CS-CAPEX/20/2024

Dotyczy: postępowanie zakupowe nr DZ-CAPEX-U0002.23

Pomorskie Przedsiębiorstwo Mechaniczno-Torowe Sp. z o. o. (dalej: „**Zamawiający**”) w związku z postępowaniem zakupowym nr DZ-CAPEX-U0002.23 na wykonanie robót budowlanych i innych czynności w ramach inwestycji pn. „Budowa Centrum Serwisowego grupy PKP Polskie Linie Kolejowe S.A. zlokalizowanego na terenie bocznicy kolejowej, działkach w całości nr 28/1, 28/5, 28/6, 28/7 i 72/2 obręb 98 oraz części działek 5/12, 28/3, 28/4, 72/7 obręb 98 w Gdańsku przy ul. Sandomierskiej 19”, informuje o zmianie terminu składania ofert opisanego w pkt. 13 Warunków Zamówienia i nadaniu mu następującego brzmienia:

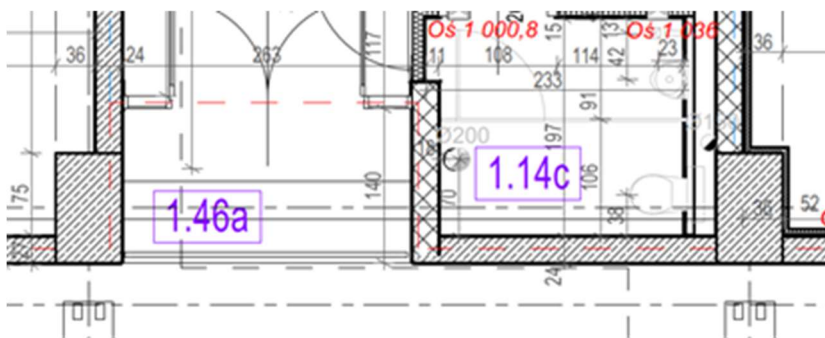
Prosimy o uzupełnienie oznaczenia ściany pomiędzy pom 1.20b a 1.12a.

Zamawiający informuje, że ściany należy wykonać według zestawienia przegród. Jeśli nie oznaczono na rysunkach, należy wykonać zgodnie z legendą graficzną zawartą na rysunkach rzutów, gdzie oznaczono ściany żelbetowe, murowane i g-k.

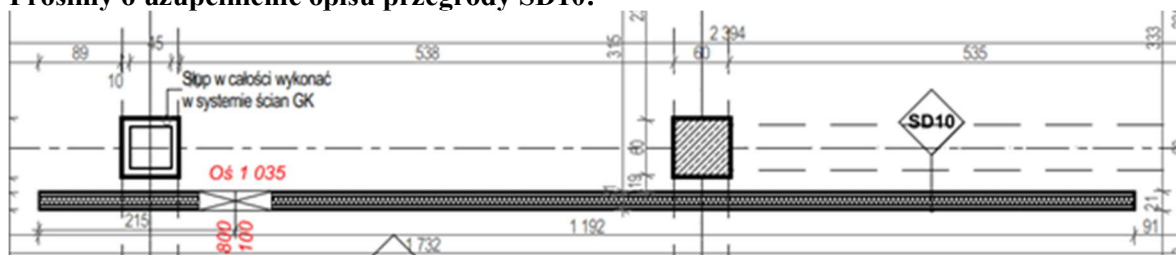
Prosimy o uzupełnienie dokumentacji o specyfikację techniczną dla ścianki mobilnej.

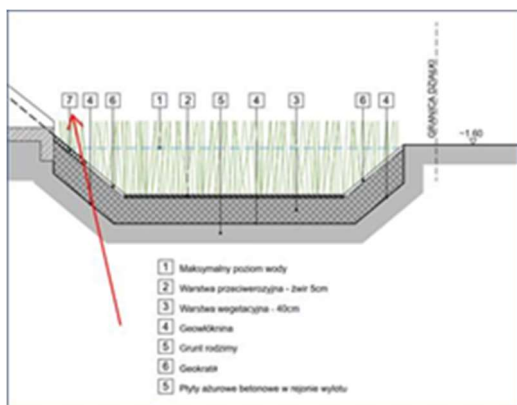
W dokumentacji nie udostępniono projektu zieleni. Prosimy o udostępnienie.

Zamawiający informuje, że rozwiązania zieleni w obszarze niecek retencyjnych winny być wykonane wg załącznika nr 12.

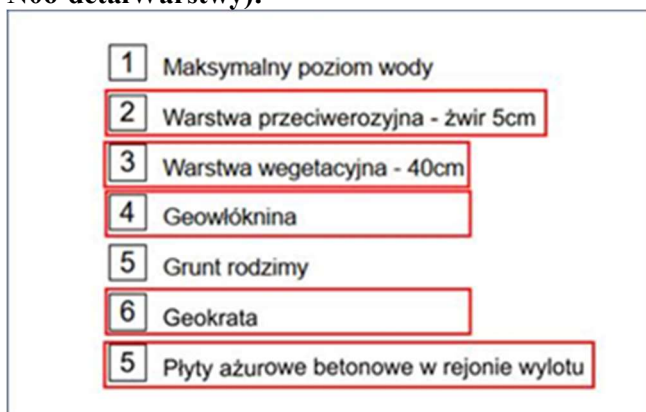
Prosimy o specyfikację techniczną dla poniższych warstw (nazwa rysunku: PPMT-PW-T-ARC-DET-N06-detalWarstwy):

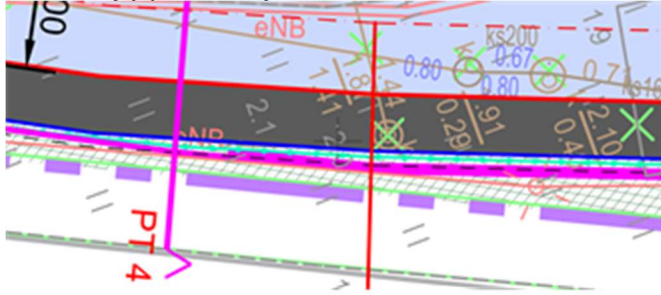
W projekcie brak specyfikacji oraz wymiarów nt. oznakowania poziomego ścieżek komunikacyjnych (zrzut ekranu poniżej). Prosimy o udostępnienie specyfikacji oraz odpowiedniej dokumentacji technicznej.

Zamawiający informuje, że dokładny przebieg ścieżek zostanie uzgodniony z Zamawiającym na etapie negocjacji. Malowanie oznakowania poziomego winno być wykonane grubowarstwowo.

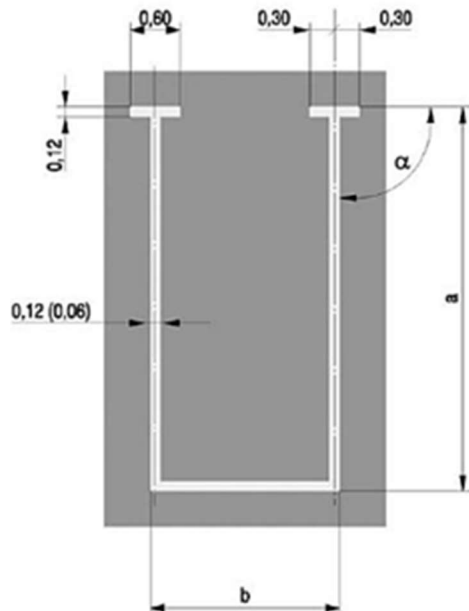
Wydzielenie miejsc postojowych należy wykonać za pomocą malowania.

Zamawiający informuje, że malowanie należy wykonać jako grubowarstwowe o szerokości linii 0,12.

Screen nr 2

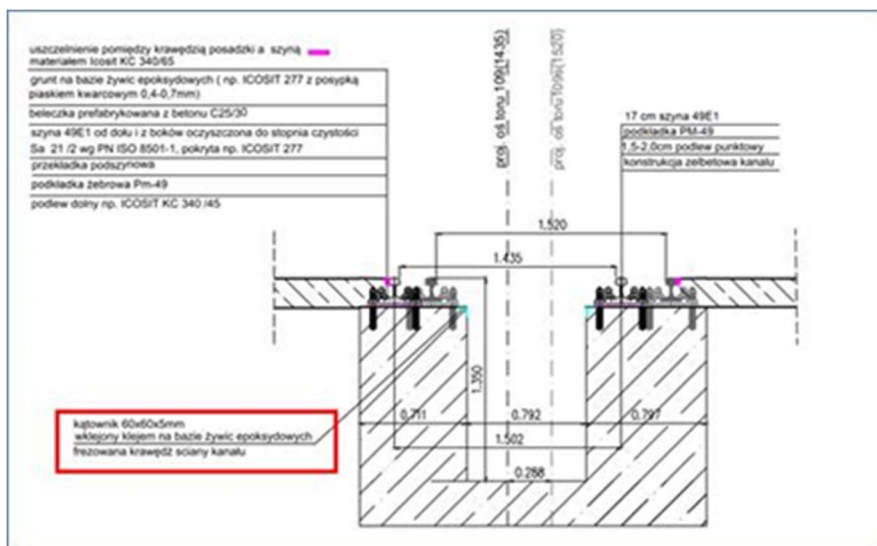
ZESTAWIENIE ELEMENTÓW BUDOWLANYCH I WYKOŃCZENIOWYCH <small>(mających w pionowych zestawieniach)</small>	
BUDOWA CENTRUM SERWISOWEGO GRUPY PKP POLSKIE LINIE KOLEJOWE S. A. Z INSTALACJAMI WEWNĘTRZNYMI I INFRASTRUKTURĄ TOWARZYSZĄCĄ W GDAŃSKU PRZY UL. SANDMIERSKIEJ 19	
E35	
OZNACZENIA	OKS
NAZWA	OKUCIA KRAWĘDZI KANAŁÓW SERWISOWYCH

ILOŚĆ	2200mb
UWAGI	OKUCIE Z KĄTOWNIKA 60x60x6 - STAL OCYNKOWANA; ZESTAWIENIE UWZGLĘDNI WYŁĄCZNIE OKUCIA ZWIĄZANE Z KANAŁAMI SERWISOWYMI, POZOSTAŁE OKUCIA Z KĄTOWNIKA, NP WYNIKAJĄCE Z PROJEKTÓW WARSZTATOWYCH, DETALI, PROJEKTU PŁYTY POSADZKOWEJ NA GRUNCIE ORAZ INNYCH ZESTAWIEN I PROJEKTÓW BRANŻOWYCH, RÓWNIEŻ NALEŻY UWZGLĘDNIĆ W OFERCIE NA ETAPIE PRZETARGU
<small>1. Elementy wykończeniowe wykonywać po dokonaniu na budowie pomiarów powykonawczych ścian, elementów konstrukcyjnych, sąsiadujących oraz instalacyjnych mających wpływ na wymiary i sposób mocowania. 2. Ewentualne wątpliwości prosimy zgłaszać z nadzorcą autorskim przed zamówieniem i wykonaniem elementów wykończeniowych. 3. PRZED WYKONANIEM KONIECZNE PRZEDSTAWIENIE PROJEKTU WARSZTATOWEGO DO AKCEPTACJI INWESTORA!</small>

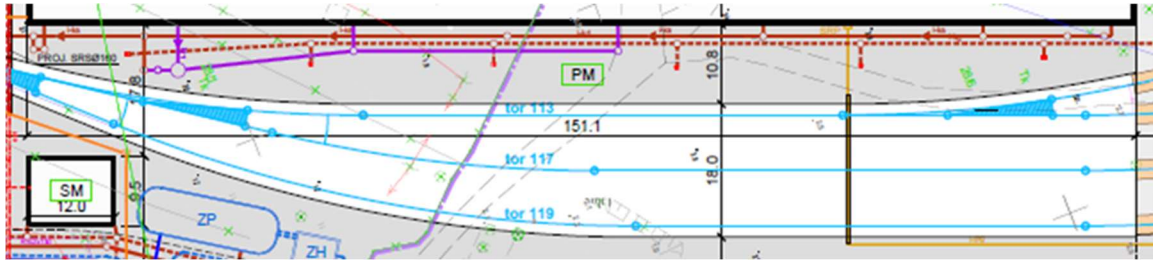
Prosimy o informację, które kanały znajdujące się wewnątrz hali należy traktować jako kanały serwisowe.
